## ステラおよび R2、R1 のリコールについて

平成20年7月17日

平成20年7月17日、富士重工業株式会社より、国土交通省にステラおよび R2、R1 のリコールを届け出いたしました。

# 改善箇所説明図

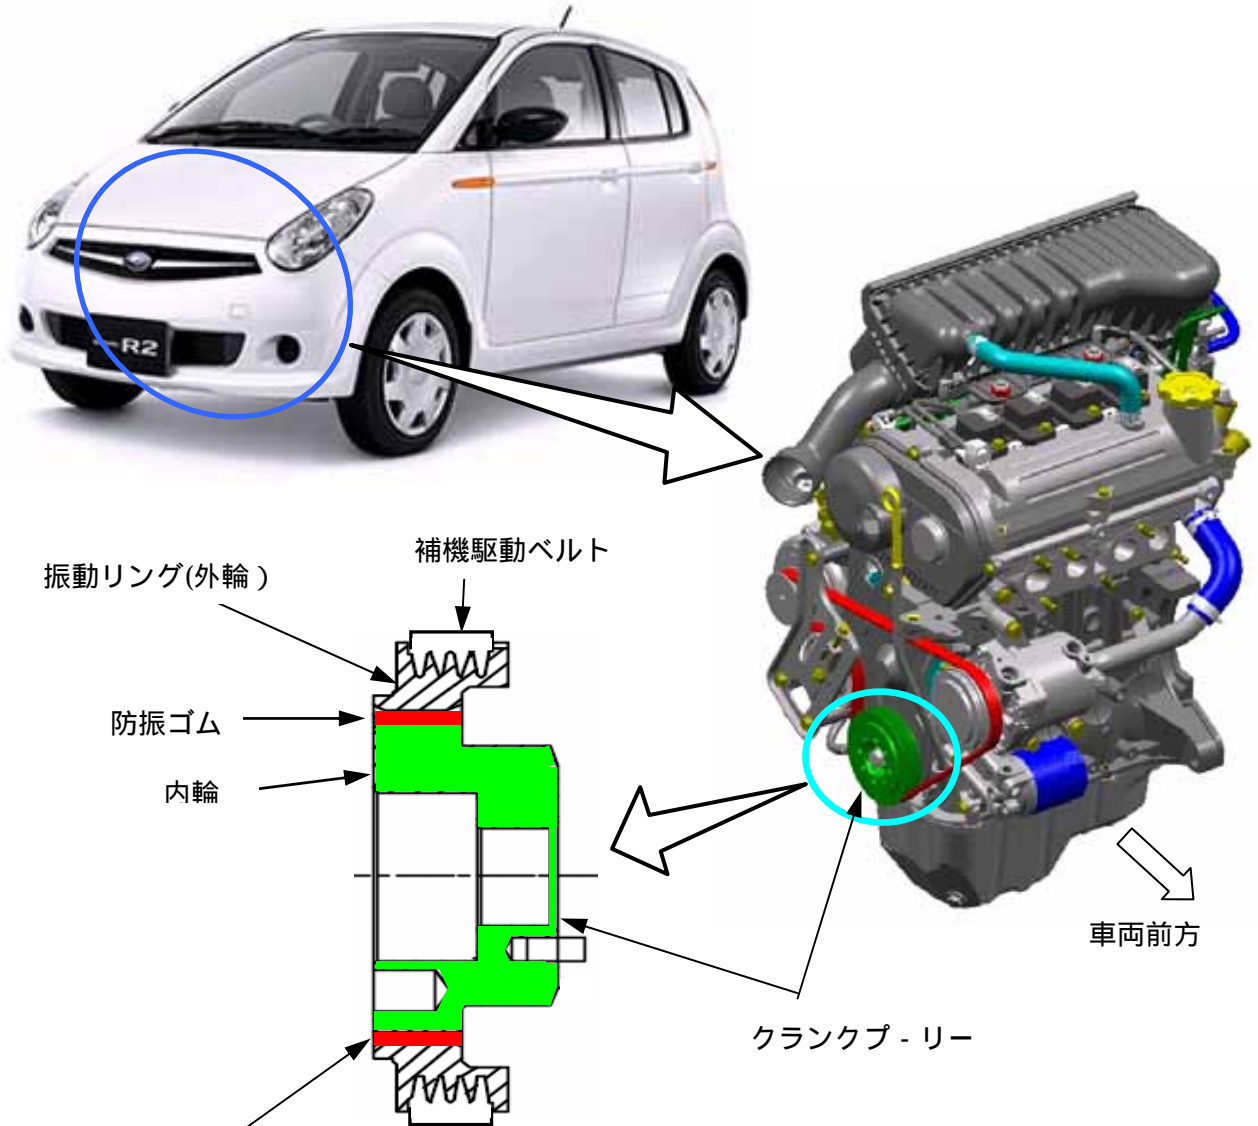
エンジンの防振ゴム付クランクプーリの防振ゴムの接着面が剥離するものがある。そのため、当該クランクプーリのリング(外輪)が脱落し、発電機が作動しなくなり、エンジンが停止するおそれがある。

全車両、当該クランクプーリの防振ゴムの接着面を点検し、剥離しているものは対策品のプーリと交換する。剥離していないものはクランクプーリ側面に外輪脱落防止用のプレート装着する。

タイミングベルトカバー上部に白ペイントを塗布する。
